Monitoring aardgaswinning onder de Waddenzee vanaf de locaties Moddergat, Lauwersoog en Vierhuizen

Advies auditcommissie over de resultaten van het monitoringsjaar 2025

13 oktober 2026 | projectnummer: 4042

Figuur 3 Diepe bodemdaling in cm sinds 2006 (bron: NAM).

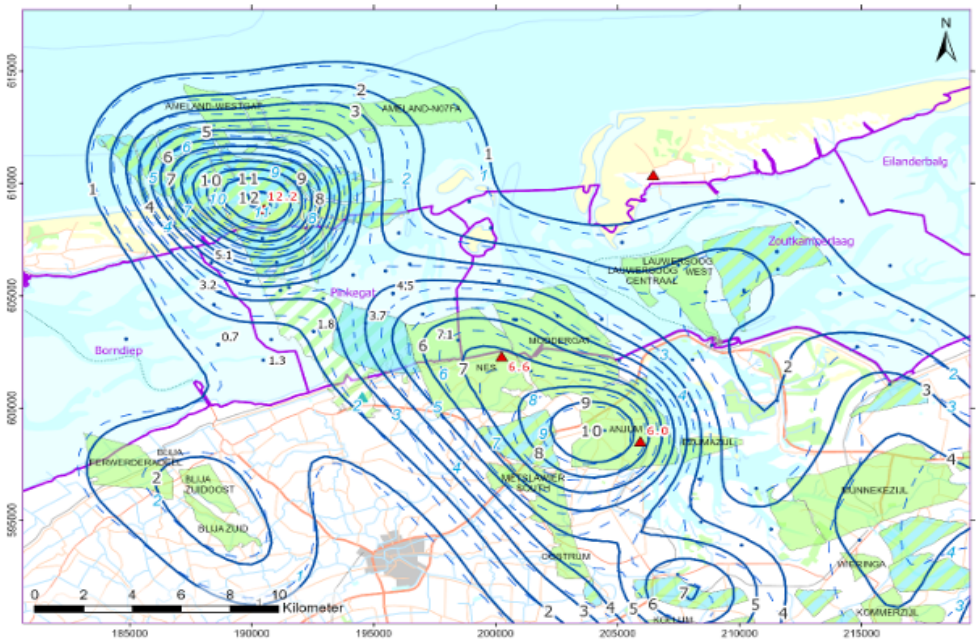
De Auditcommissie stelt vast dat de modellering van de diepe bodemdaling door gaswinning volgens de laatste stand van techniek en wetenschap is uitgevoerd. De monitoringsrapportage over 2025 bevat de metingen en modelresultaten van het onderzoek naar de diepe bodemdaling door gaswinning in het Waddengebied sinds de nulmeting in 2006. Figuur 3 geeft de diepe bodemdaling ruimtelijk weer.[26]

De gemiddelde diepe bodemdaling in 2025 bedroeg onder het Pinkegat 1,35 mm en onder de Zoutkamperlaag 0,68 mm. Beide zijn gelijk aan de diepe bodemdaling in 2024. De gemiddelde zeespiegelstijging bedraagt op basis van het huidige beleidsscenario voor 2025 3,65 mm/jaar. De Auditcommissie onderschrijft de conclusie van de NAM dat de diepe bodemdaling binnen de toegestane gebruiksruimte (van 6 mm/jaar voor het Pinkegat en 5 mm/jaar voor Zoutkamperlaag) is gebleven.
